# Bebauungsplan - Mitterfeld - Deckblatt 42

Deckblatt 42 zum Bebauungsplan - Mitterfeld -  
Begründung

Eder Andreas  
staatlich geprüfter Bautechniker - Zimmerer  
Fasanerie 4  
94152 Neuhaus -Vornbach  
eder-vornbach@t-online.de

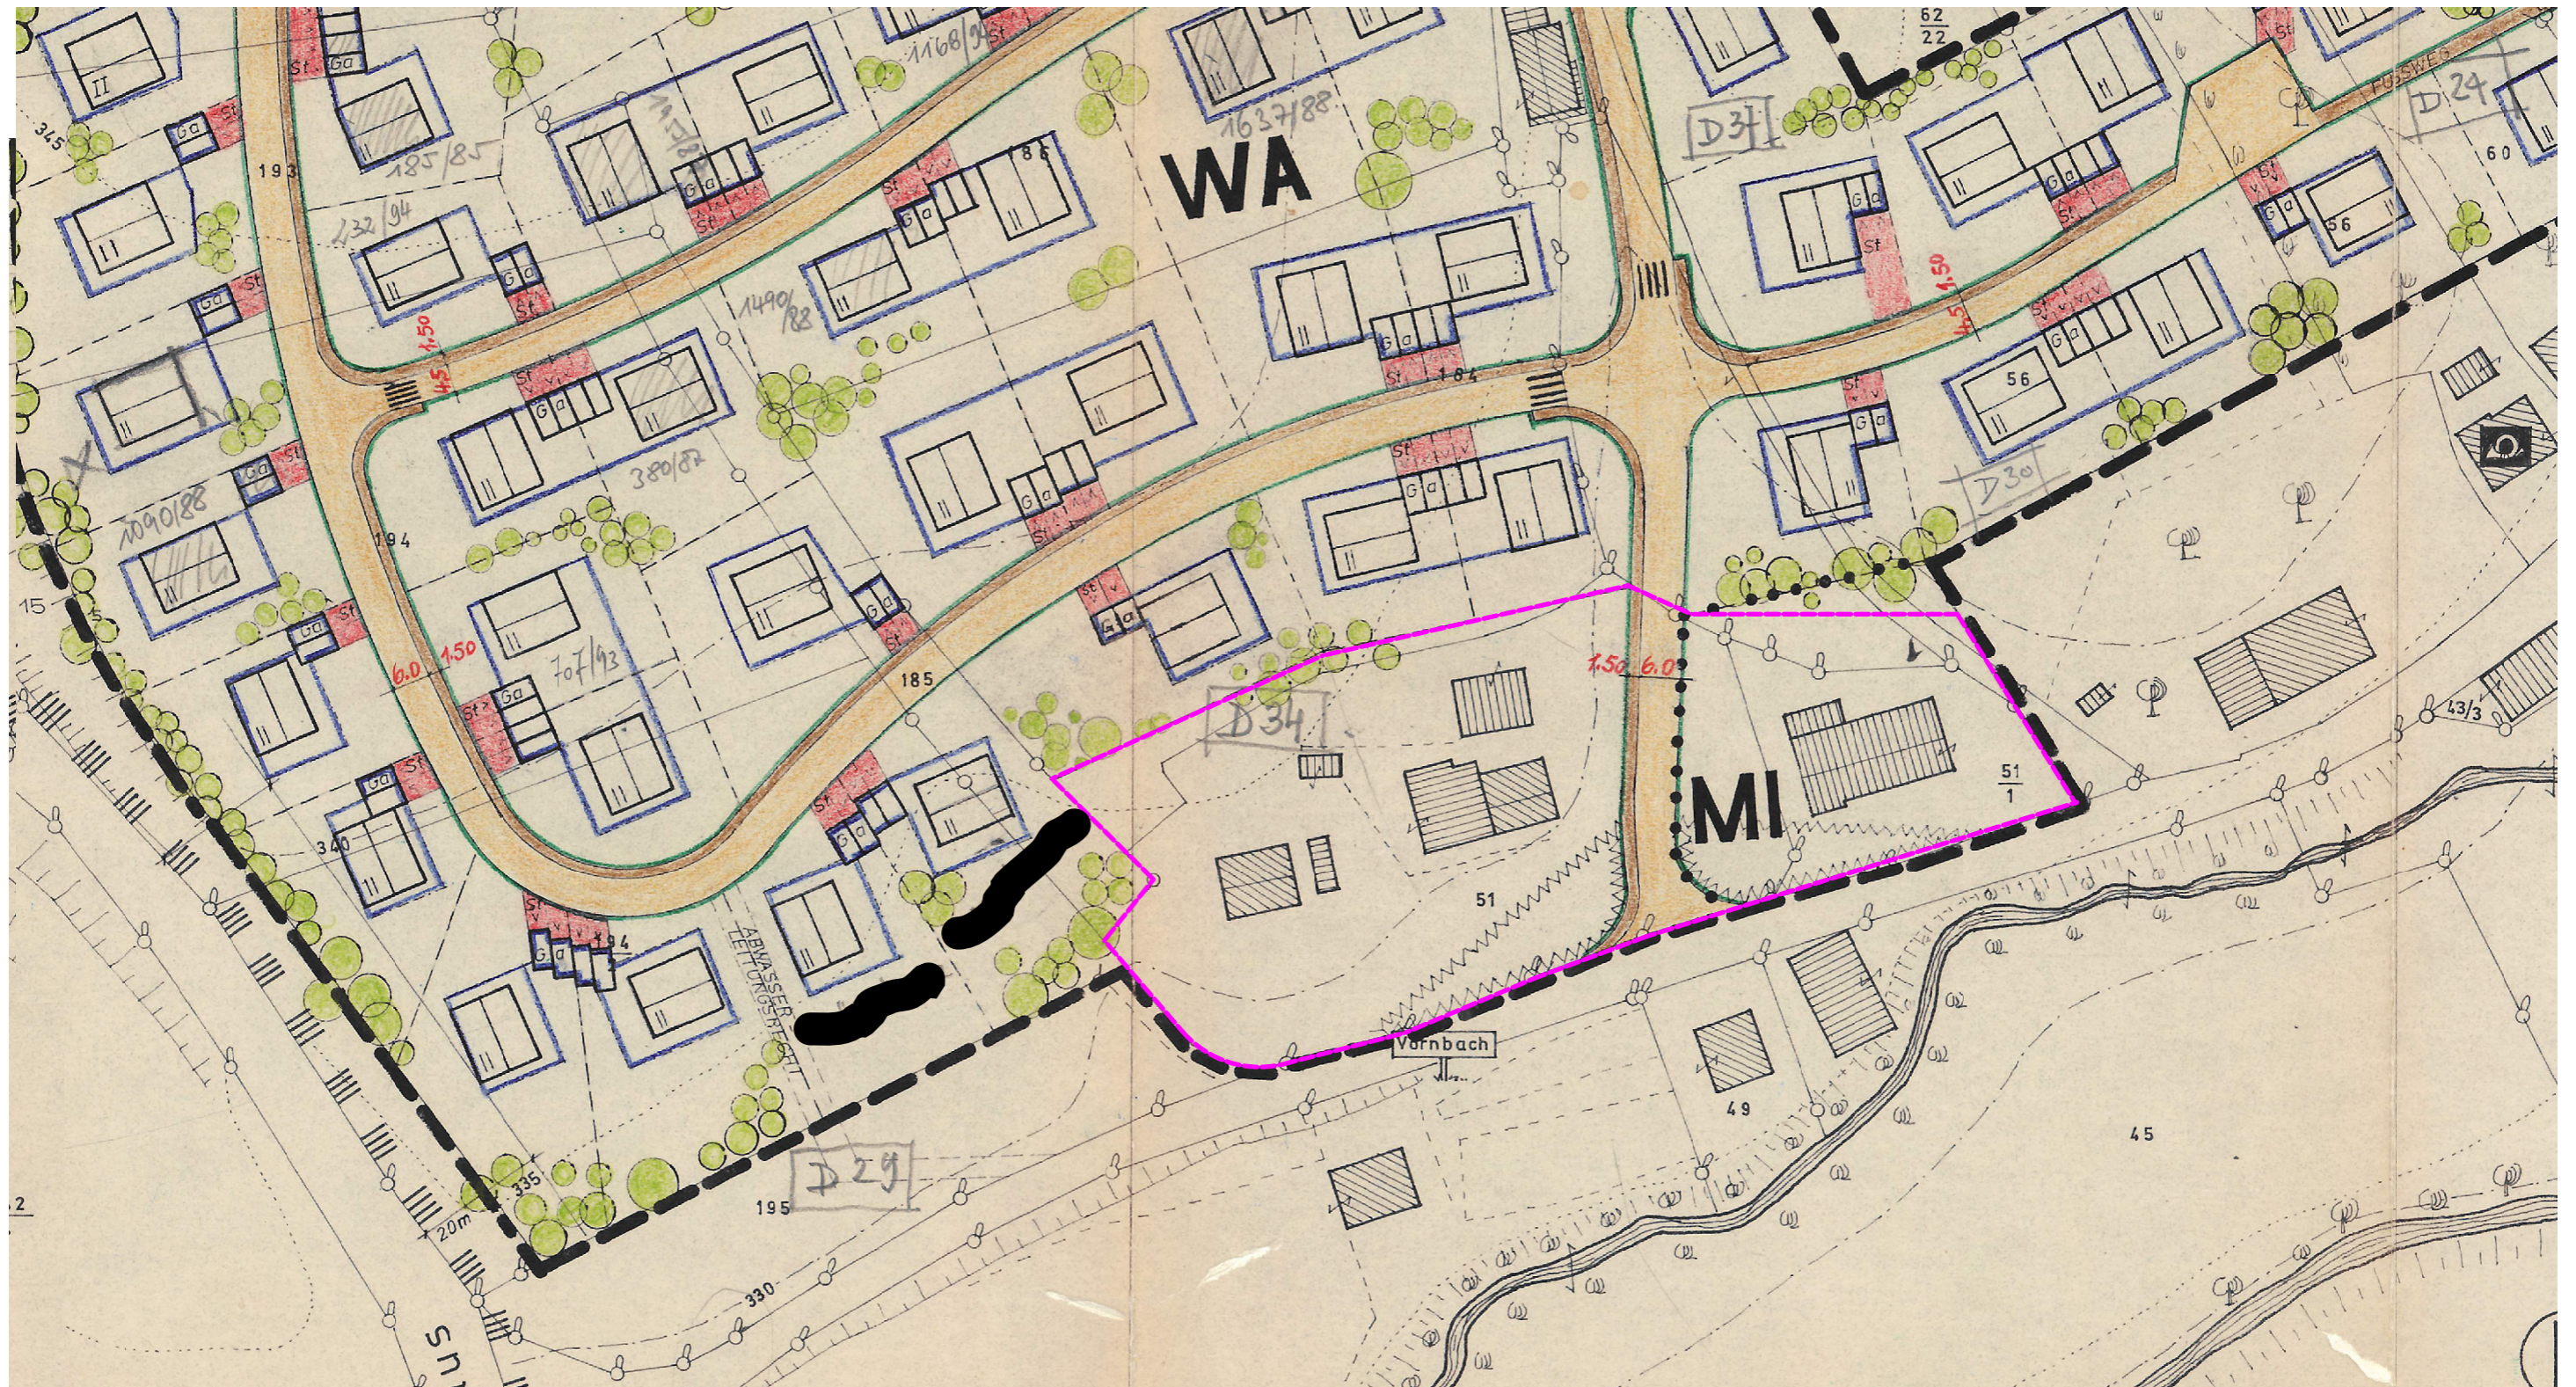
Der Bebauungsplan "Mitterfeld" wurde seit seinem bestehen häufig mit Deckblättern erweitert und geändert. Im gegebenen Fall wurde bei der Erstellung des Bebauungsplanes der Bereich der Flurnummern 51; 51/1; 51/2; 51/11 51/13 und 51/14 in den Geltungsbereich mit bestehenden Gebäuden eingeschlossen jedoch kein Baufenster oder dergleichen festgesetzt.

Durch den Verkauf der Flurnummer 51 und 51/11 sollte nun für alle oben genannten Flurnummern ein Baufenster entstehen was auch den benachbarten Flurnummern eine Erweiterung ermöglichen sollte.

Hierzu sollt der nördliche Gebäude abgebrochen werden und durch einen Neubau ersetzt werden.

Auch sollte die Flurnummer von Osten also von der Mitterfeldstraße aus erschlossen werden um ein bessere Nutzung des Gartens im Süde zu erzielen, und nicht mehr direkt vom Grundstück in die Hauptstraße einbiegen zu müssen.

Deckblatt 42 zum Bebauungsplan - Mitterfeld -  
Zeichenerklärung und textliche Festsetzungen

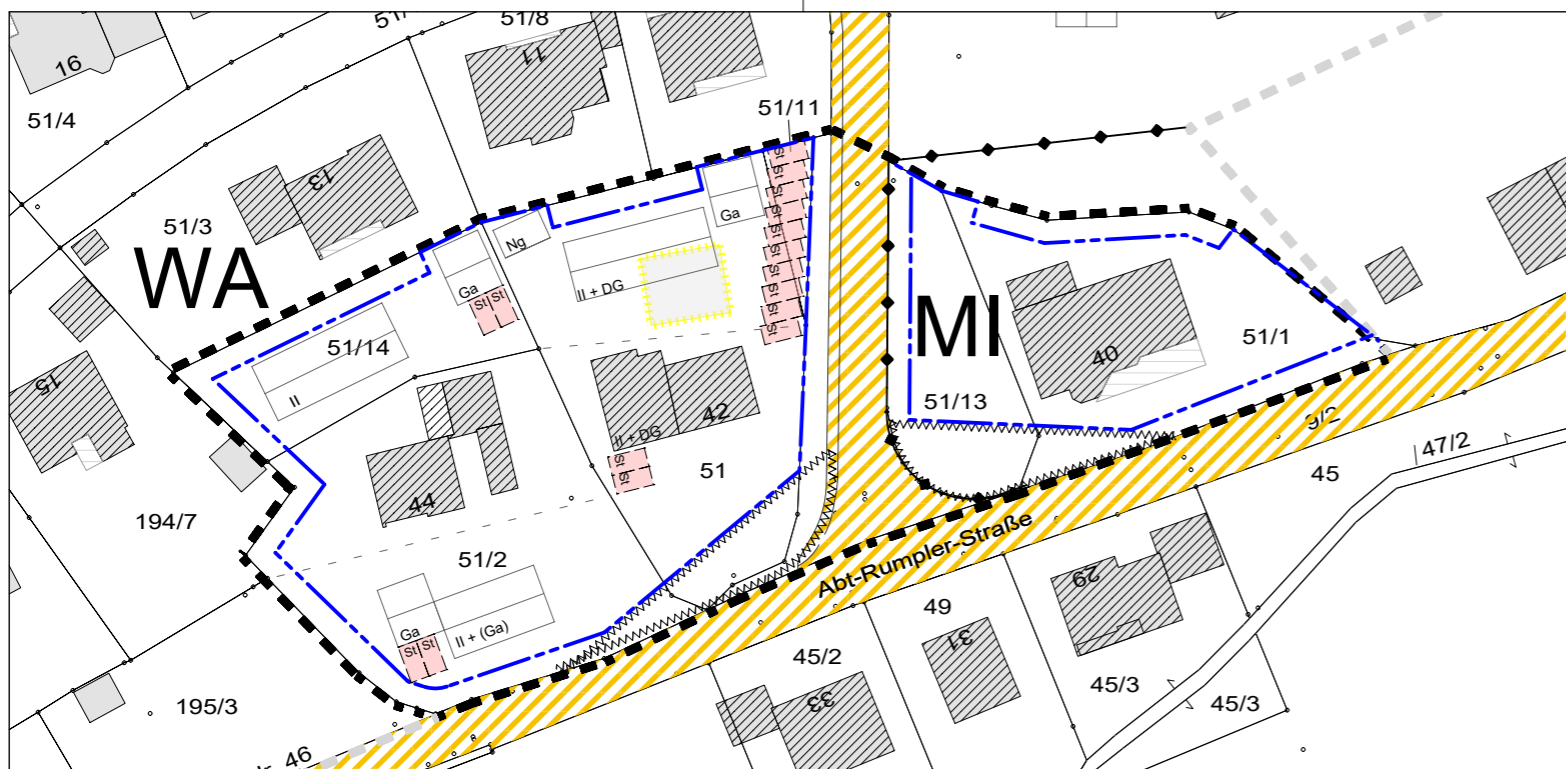
zu 0.2.1.1 Geschözzahl II + DG (wie in DB 36)  
je nach Geländeneigung sind die Gebäudetypen lt Urplan anzupassen.

Dachformen:  
- Satteldach zulässig 18° - 35°  
- Pultdach | Flachdach zulässige DN 3° - 18° (wie lt. DB 37)

Traufhöhe:  
- talseitig max. 7,50 m ab Urgelände (wie lt. DB 27)

Dachgauben, Zwerchgiebel und Dachverglasungen  
- zulässig, bei Dachgauben alle Formen, auch zur besseren Nutzung des Dachraumes, die Dachneigung darf hier die zulässige Hauptdachneigung unterschreiten  
- Zwerchgiebel bis max. 1/3 der Hauptdachfläche  
Dachüberstand (lt. DB 9)  
- Ortsgang mindestens 30 cm  
- Traufe nicht unter 50 cm
